COMMISSION ROYALE DES MONUMENTS ET DES SITES
KONINKLIJKE COMMISSIE VOOR MONUMENTEN EN LANDSCHAPPEN

SAINT-GILLES. Rue Defacqz, 69
(= inventaire)

PERMIS D'URBANISME : modifier la répartition et le nombre de logements, les aménagements intérieurs avec travaux structurels, le volume et aménager des terrasses

Avis de la CRMS

Photo actuelle de la façade avant. Elévations existante et projetée (extraits du dossier)

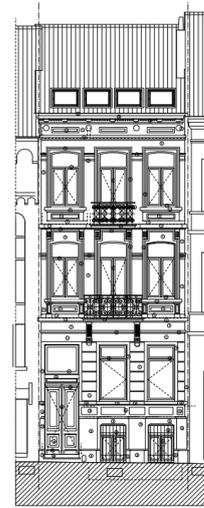
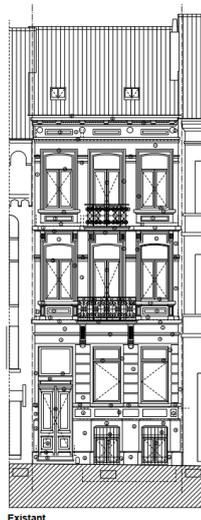
Le projet prévoit la restauration de la façade avant dont celle des pierres, des ferronneries et de la corniche, ainsi que le renouvellement des châssis en bois par des modèles identiques. ***Si la CRMS se réjouit de la restauration de la façade dans les règles de l'art, elle demande de documenter les châssis au préalable et de ne pas se limiter à leur simple renouvellement à l'identique. Si les châssis sont en bon état, ne pourraient-ils être conservés et équipés de double vitrage pour être améliorés d'un point de vue énergétique dans le respect de leur matérialité ?***

Par ailleurs, un appartement quatre chambres au +2/+3 induit une densification importante de cette maison unifamiliale. Cela se répercute en toiture par l'installation de quatre velux, à la place des deux tabatières. Ces quatre velux sont peu intégrés dans la composition de la façade néoclassique. Le nombre de fenêtres de toiture et leur implantation devraient être réduits à trois et les velux alignés sur le rythme des travées des étages inférieurs. L'occupation des étages +2/+3 devrait être revue en conséquence.

Photo actuelle de la façade arrière. Elévations existante et projetée (extraits du dossier)

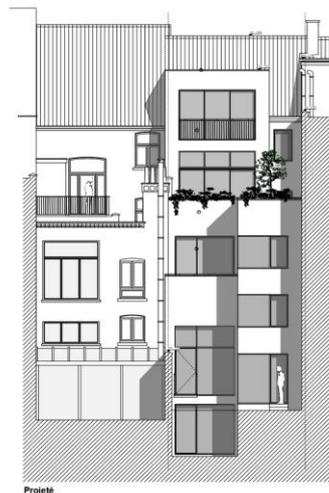
La CRMS n'émet pas d'objection au principe d'agrandir la maison malgré la perte irréversible des caractéristiques d'origine de la façade arrière. La Commission recommande cependant de revoir et d'améliorer les proportions des baies dans un équilibre plus harmonieux entre pleins et vides. De même, la grande lucarne prévue en toiture devrait être réduite et plus modeste pour mieux s'intégrer dans la typologie à versant de la toiture (respect du RRU).
